Présentation des résultats de deux expertises d'immeubles

Séance ECUBE

Puidoux Village, le 3 septembre 2021

Schéma hydraulique initial

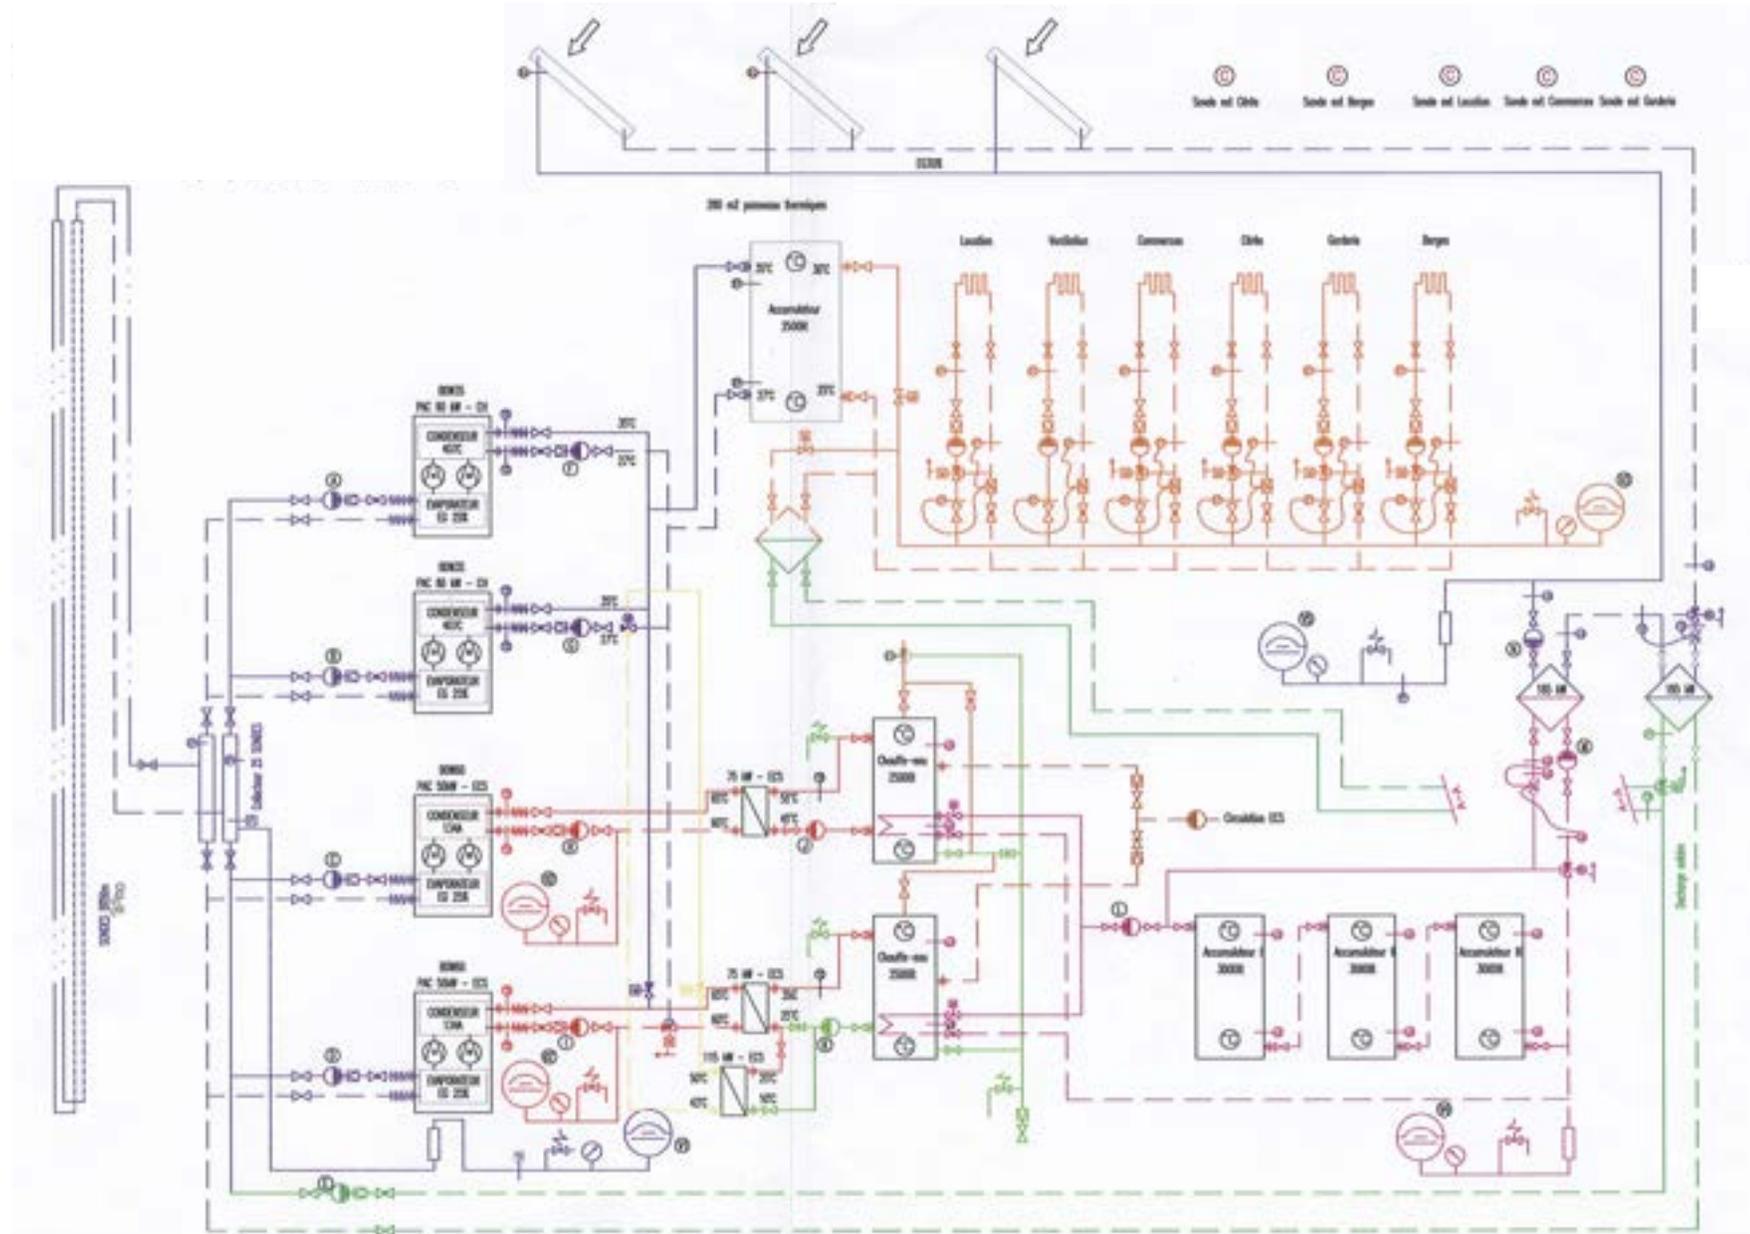
- d) Le mélange eau-glycol est non seulement pas homogène mais en plus il y a trop de glycol ?
3. Voir la page suivante pour découvrir le schéma hydraulique initial du bureau d'ingénieurs. Deux autres schémas me sont remis ; un par l'installateur et l'autre par la société qui a fourni l'automate programmable. En accord avec les parties, cette société me transmet le lien Internet qui me permettra de suivre l'évolution du fonctionnement de l'installation. Le problème est que tous les schémas sont différents... et la réalité du terrain va me faire découvrir, au fil des passages sur le site, que l'installation est encore différente !?...

Schéma hydraulique final

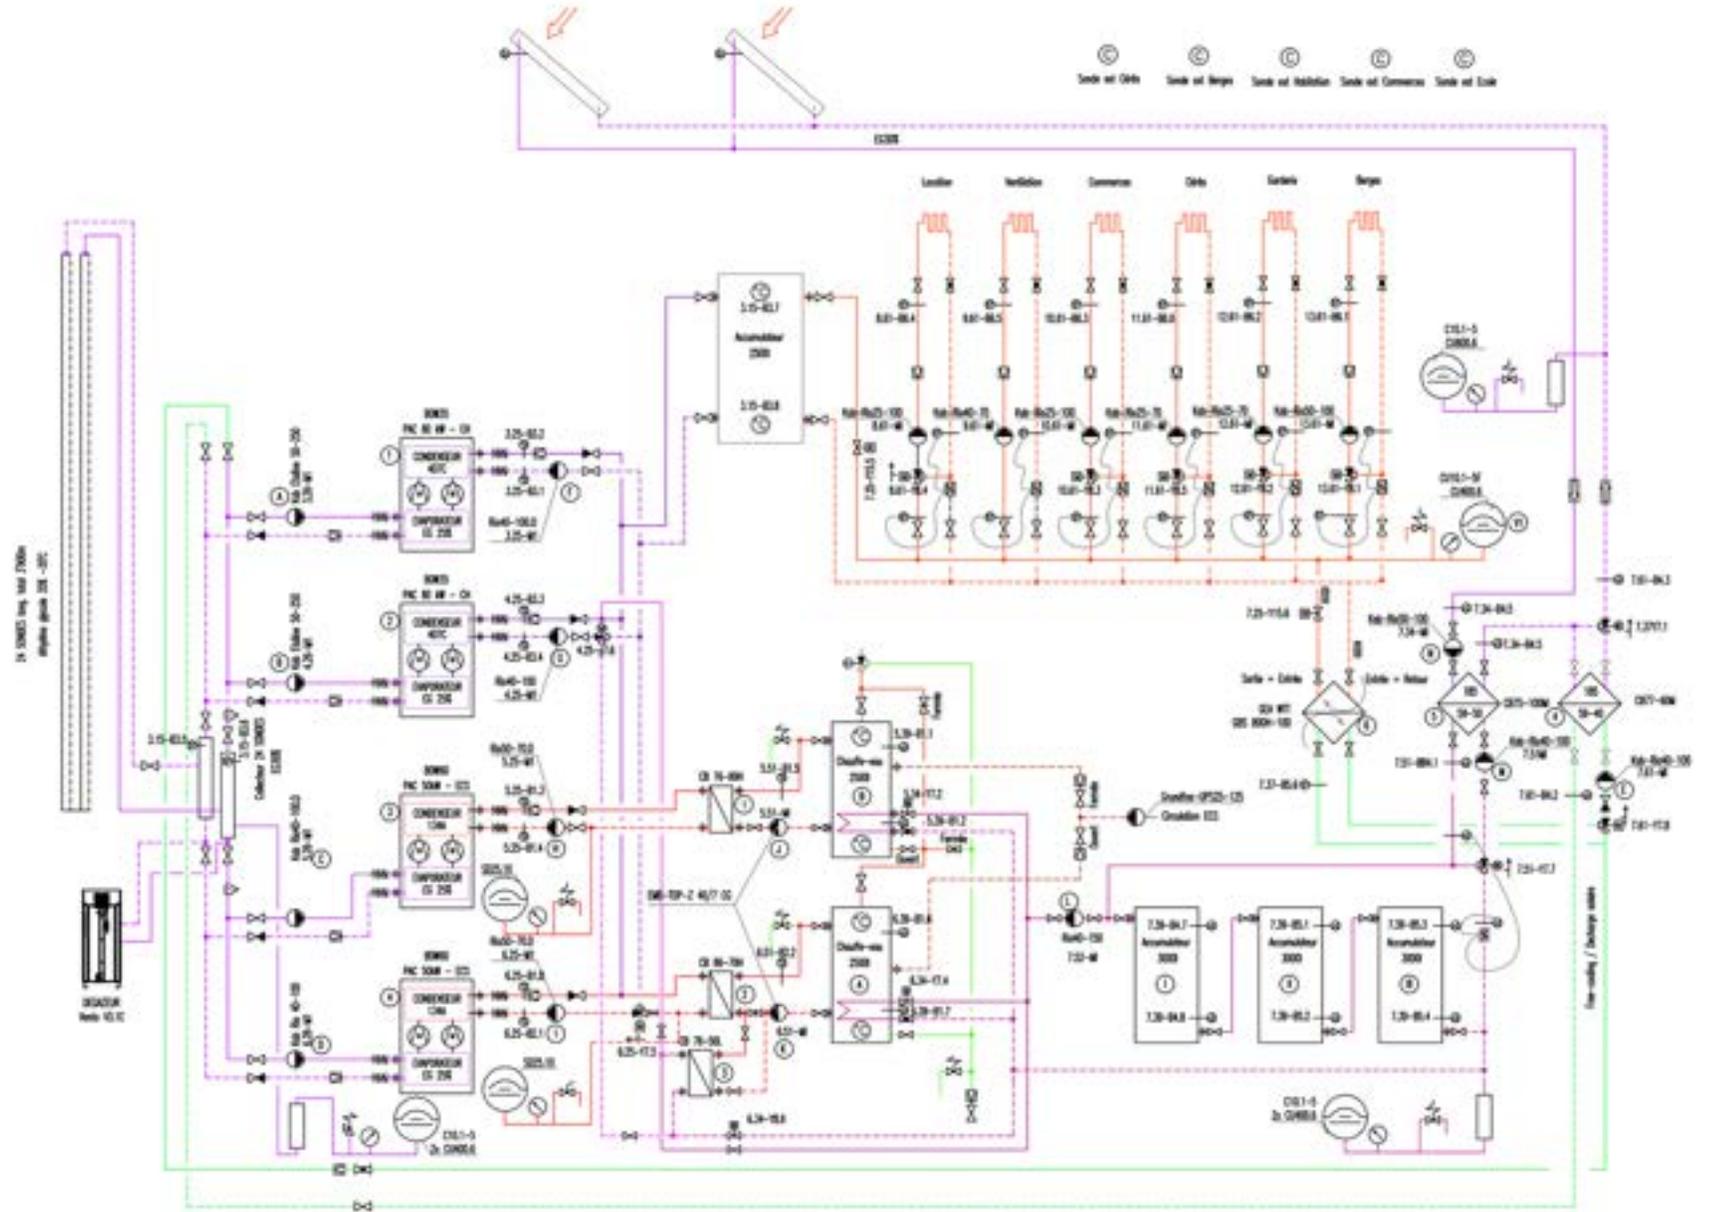
6. Ces mesures de débit ont permis d'identifier que les circulateurs primaires (captage) des deux PAC destinées au chauffage ainsi que celui du circuit solaire étaient nettement sous-dimensionnés. Il seront redimensionnés et remplacés.

7. La surface des échangeurs hélicoïdaux qui sont dans les deux accus d'ECS sont beaucoup trop petit en rapport avec la surface des panneaux solaires (2 x 4,8 m² pour 148 m²). L'énergie solaire est très mal exploitée.
Pour y remédier, l'échangeur de secours ECS n° 3 sera raccordé en parallèle au circuit solaire avec les deux échangeurs hélicoïdaux. Cette modification va permettre d'augmenter de façon significative la qualité de l'échange thermique de l'énergie solaire.

8. L'échangeur placé dans l'accu d'ECS principal (B) maintenu à haute température (55°C) est refroidi par le circuit solaire lorsque celui-ci est mis en route par le contrôle commande. En effet, comme ces deux échangeurs sont en parallèles et que la consigne est prise par une sonde de température placée dans l'accu secondaire (A) maintenu à 40 °C l'automate signifie qu'il faut mettre en route le circuit solaire ($\Delta T +5^\circ\text{C}$). OK, cela va chauffer l'accu le plus froid... mais refroidir l'accu chaud ! Pour y remédier, la vanne de fermeture motorisée de l'échangeur tubulaire de l'accu chaud sera maintenue fermée et ne s'ouvrira que lorsque la température solaire dépassera de 5°C celle du contenu de l'accu chaud.

11. En plus des séances régulières avec le foreur, le fournisseur des PAC, le chargé du contrôle commande, l'exploitant (l'installateur en charge des travaux de réhabilitations), j'ai eu 4 séances d'informations avec les copropriétaires et deux avec l'avocat de ceux-ci.
12. Après toutes ces découvertes et le suivi des mesures de réhabilitation, un rapport de mise en service ad hoc a été élaboré.
13. Une mise en service après réhabilitation a été effectuée le 3.12.2015.
14. Pour terminer, quelques photos.
